NOTE D'INFORMATION

DEFAUTS BY-PASS "NORMAL"

R. Bonzano

= BA 5
 + U 4 P
 (3) E98220-A7408-511 A

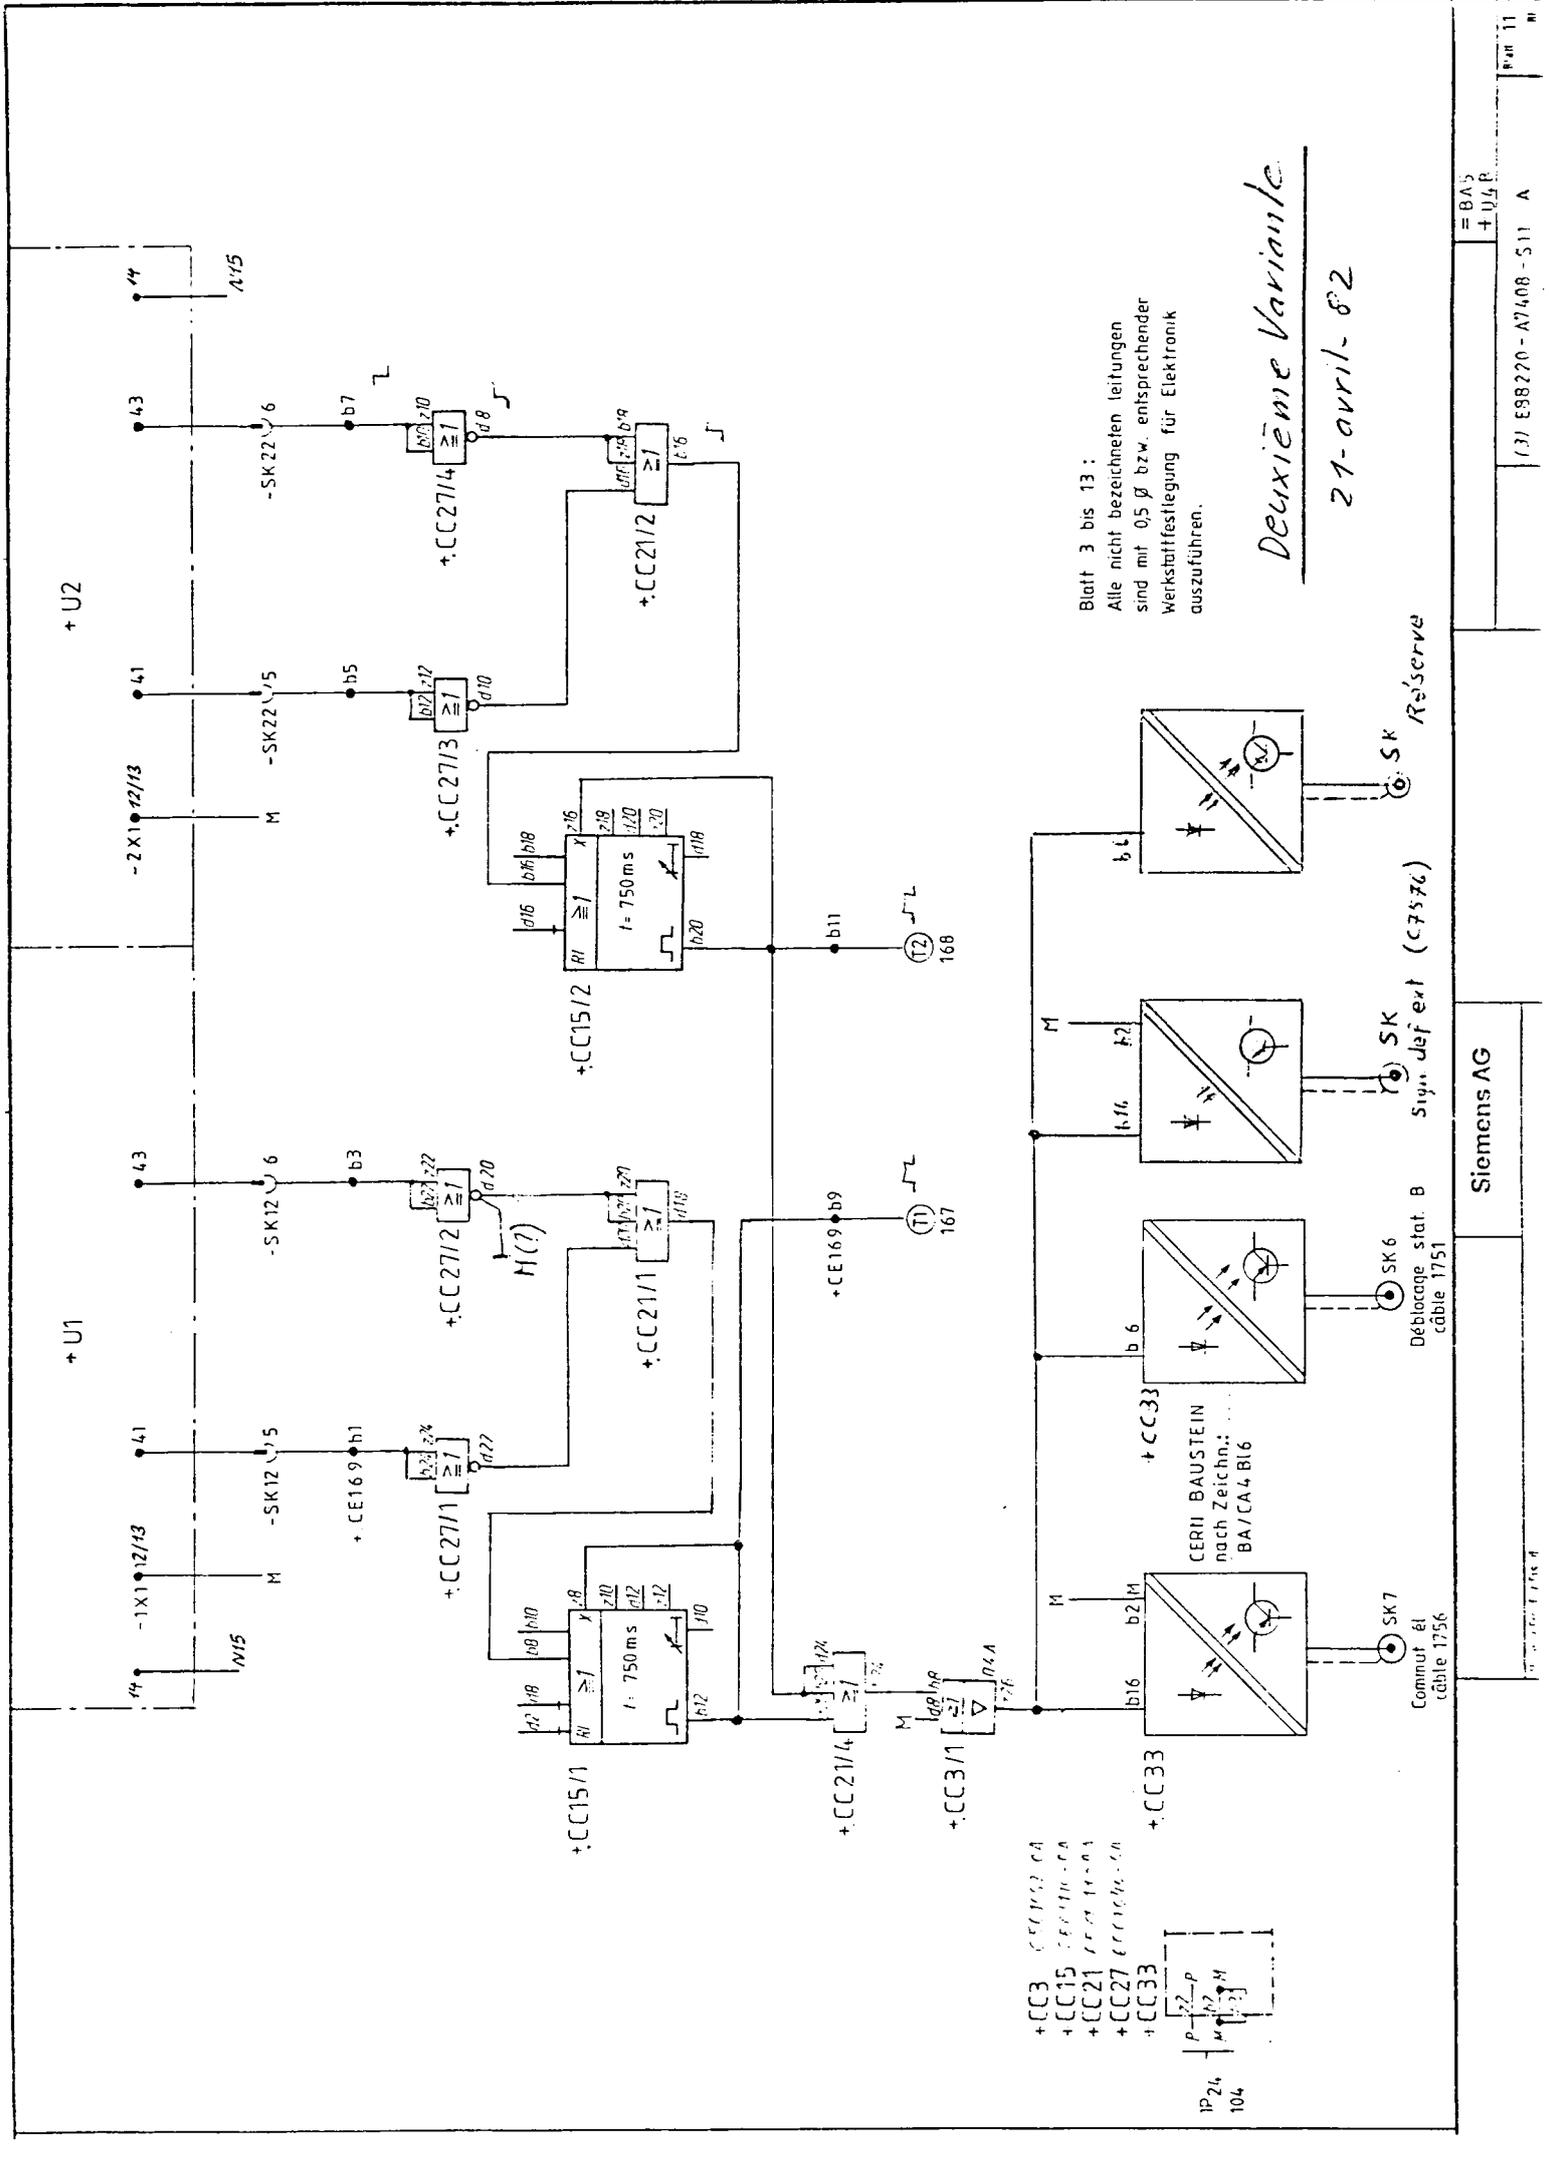
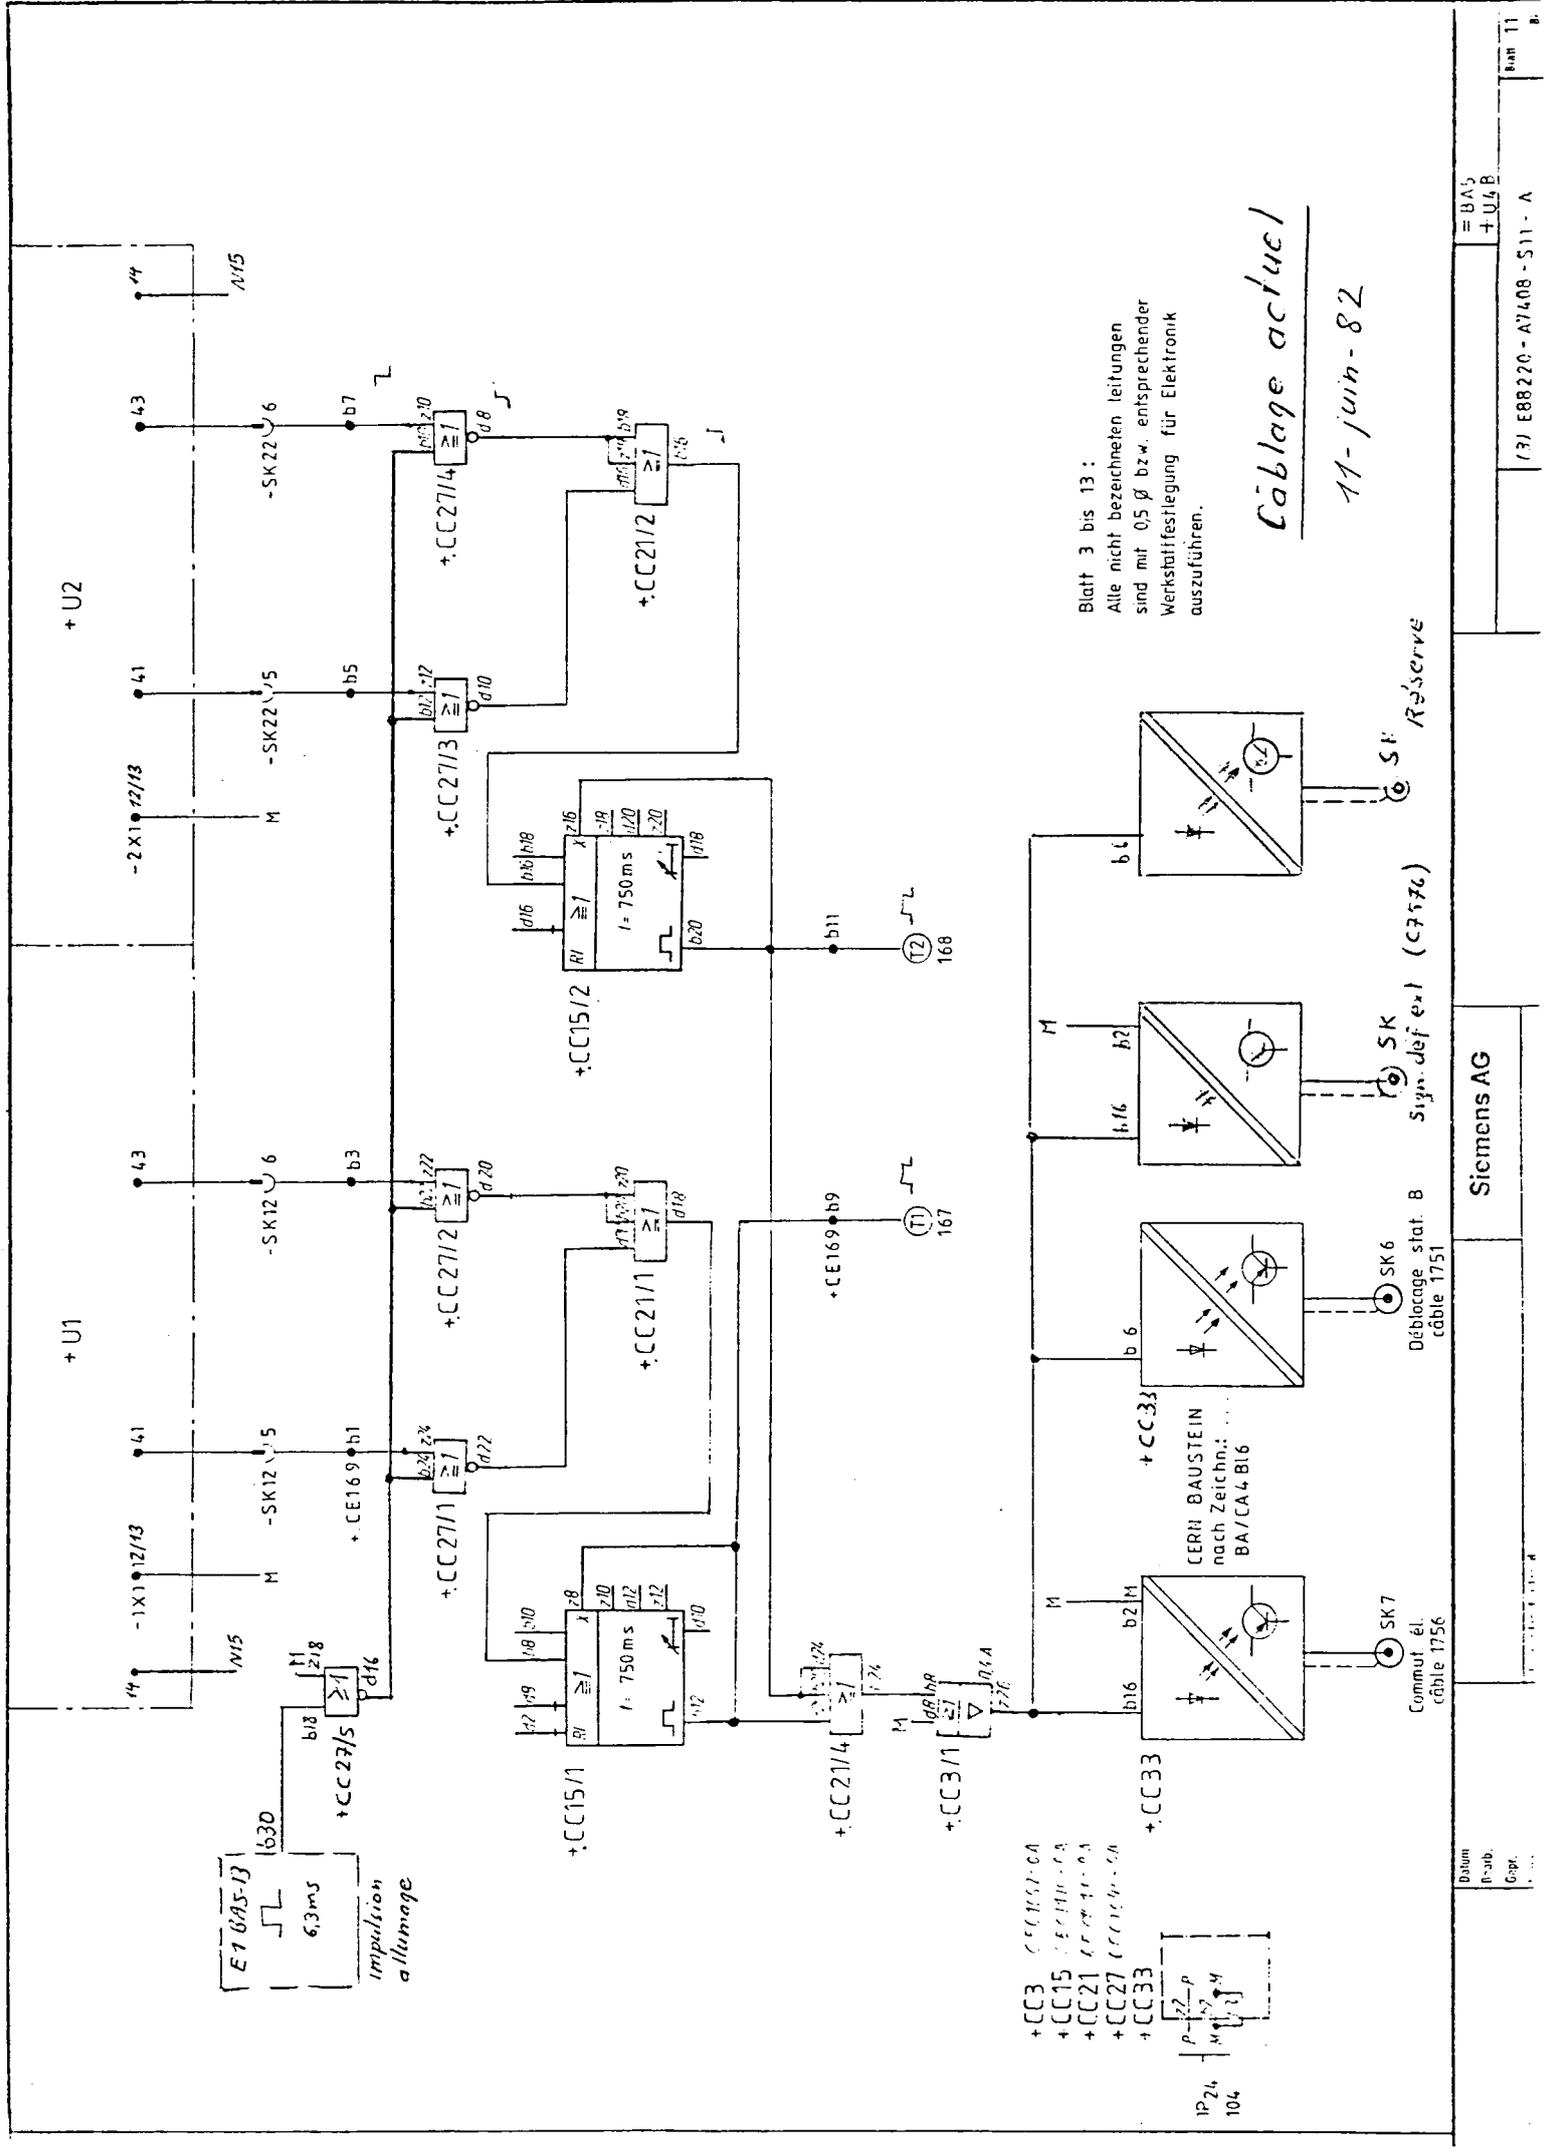
- Les entrées des portes libres de potentiel des cartes CC27, CC21 et CC3 dans l'armoire de commande BA5-U4 ont été mises à la masse.
- Le câblage à partir de la sortie d18 de la carte CC21-1 a été refait. Cette sortie, qui donne le signal "défauts thyristors" de l'armoire U1, n'était pas câblée comme la sortie de l'armoire U2.
- Le câblage des châssis dans les armoires U1 et U2 a été également contrôlé. Aucune remarque à ce sujet.

- La tension d'alimentation des cartes CC3, CC15, CC21, CC27 et CC33 était de + 15 V au lieu de + 24 V.
- La sortie de la porte CC27/2 d 20 était câblée au 0 V. Cette anomalie interdisait toute signalisation de défauts thyristors pour l'armoire U1 "partie droite".
- Certains connecteurs de photo-diodes réceptrices pour fibres optiques étaient mal fermés, et cela pour des cartes côté HT dans U1 et U2 et pour des cartes côté BT dans U2.

PREMIERE VARIANTE

Deuxième Variante

Câblage actual

Schaltplan: Ansteuerbaugruppe m. EAK
Schéma : unité de commande

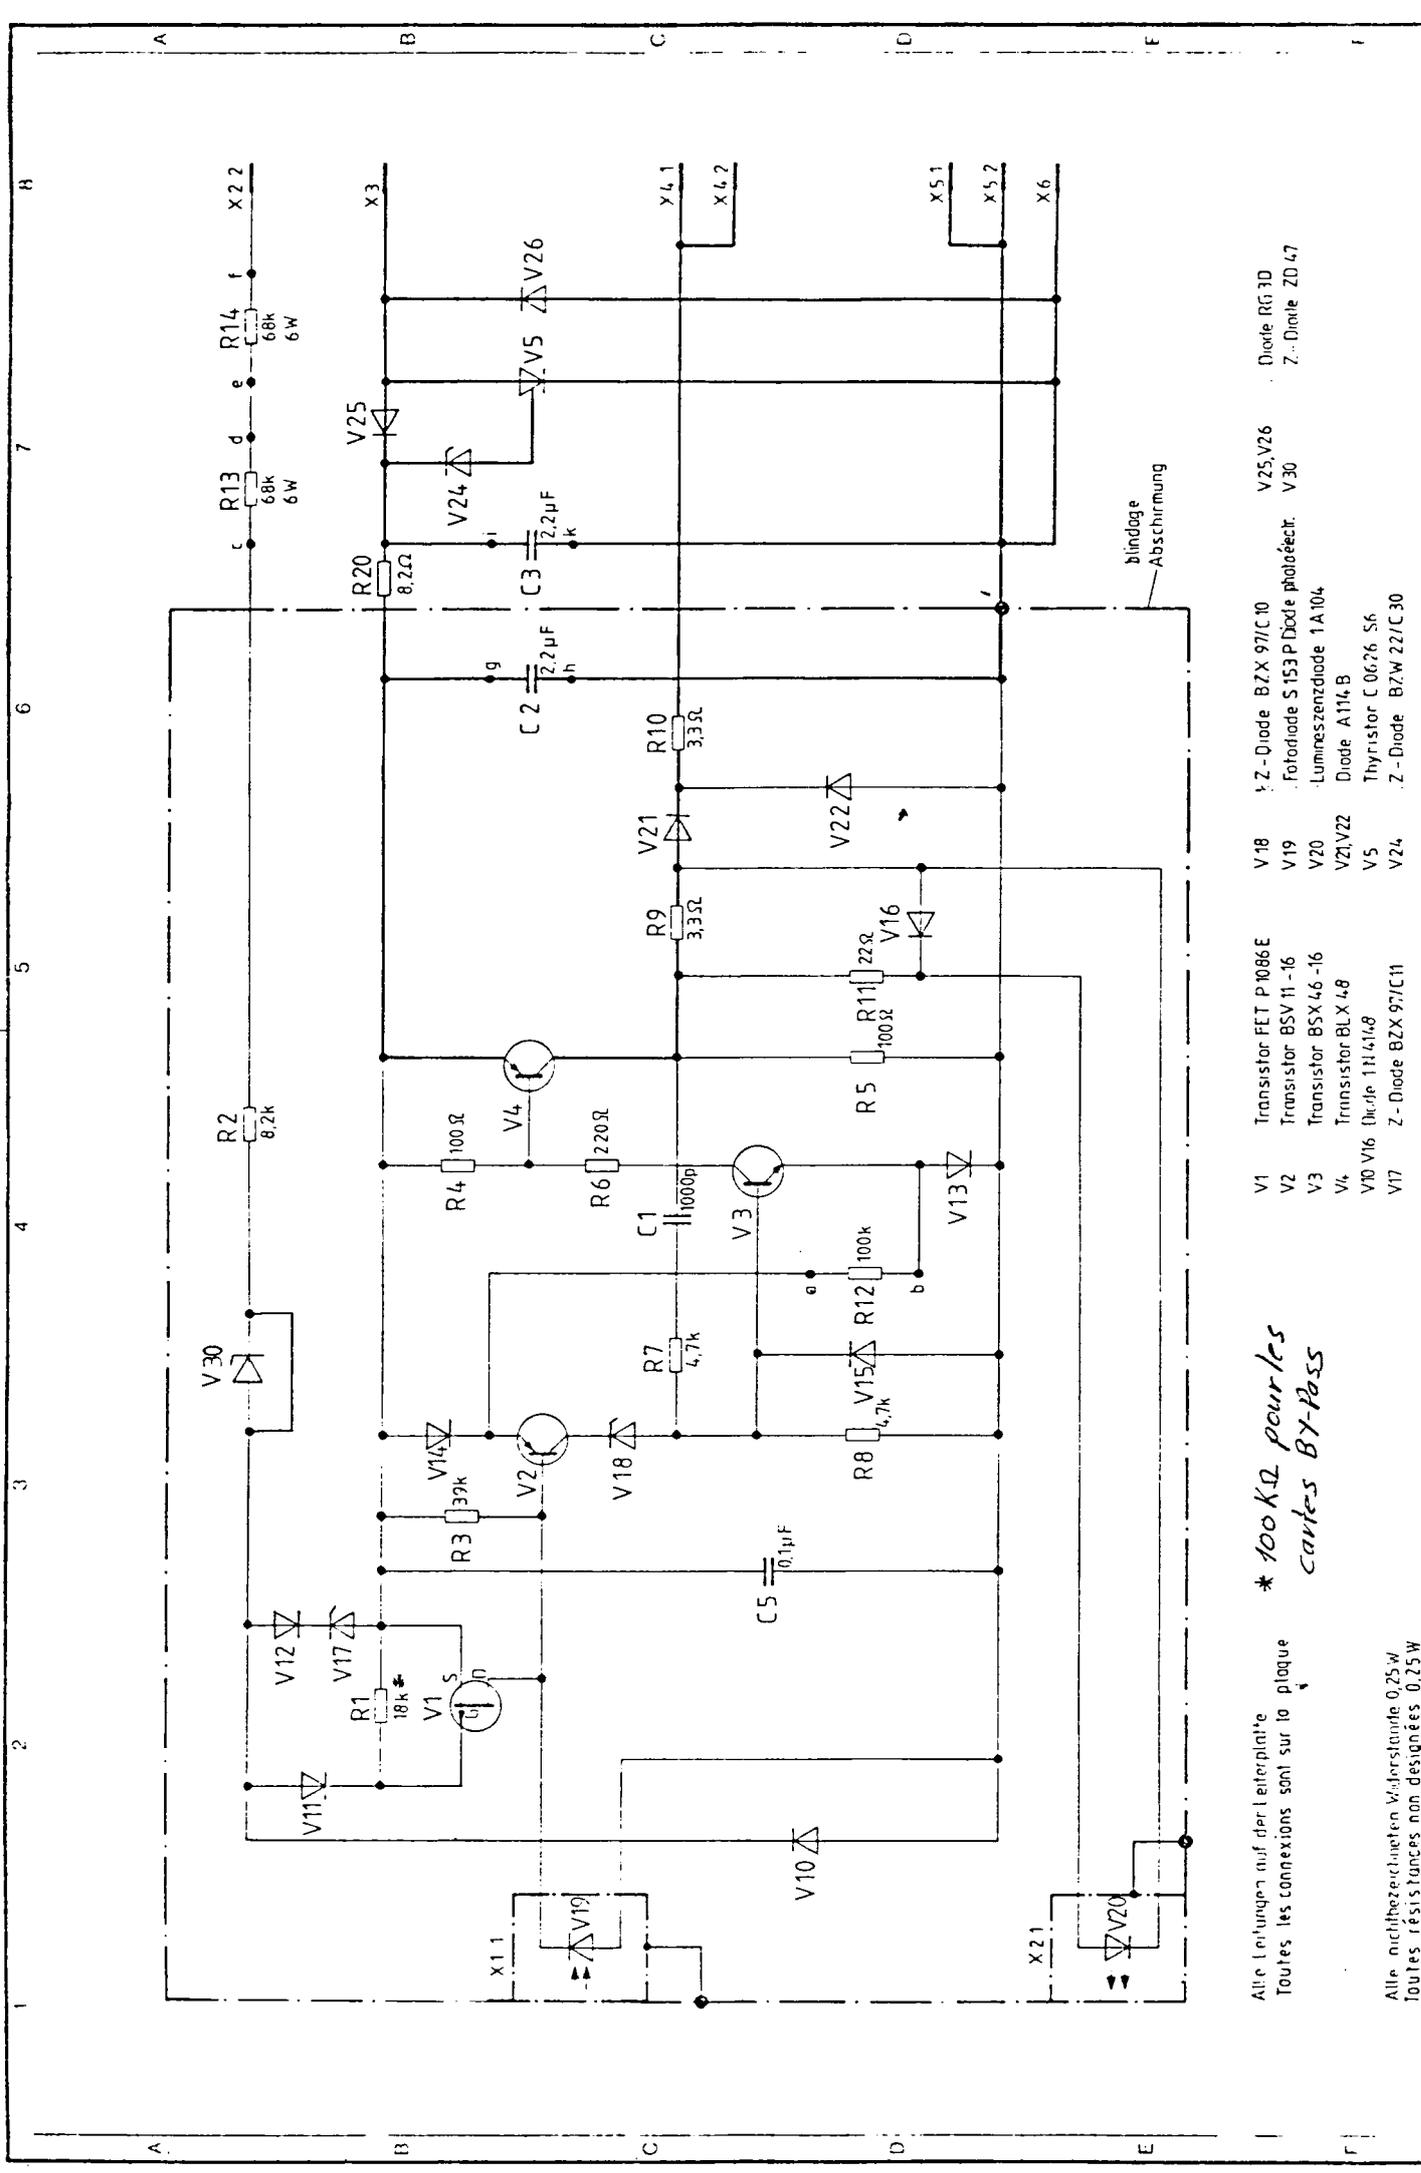
- Lors du contrôle de la colonne 2A2, nous avons constaté que la carte 2A22-U5 ne se comportait pas comme les autres avec le dispositif de test que l'on possède.

En vérifiant le circuit, nous avons remarqué que les résistances R7 et R8 avaient une valeur de 47 k Ω au lieu de 4,7 k Ω . Cette carte a été remplacée par une carte de réserve.
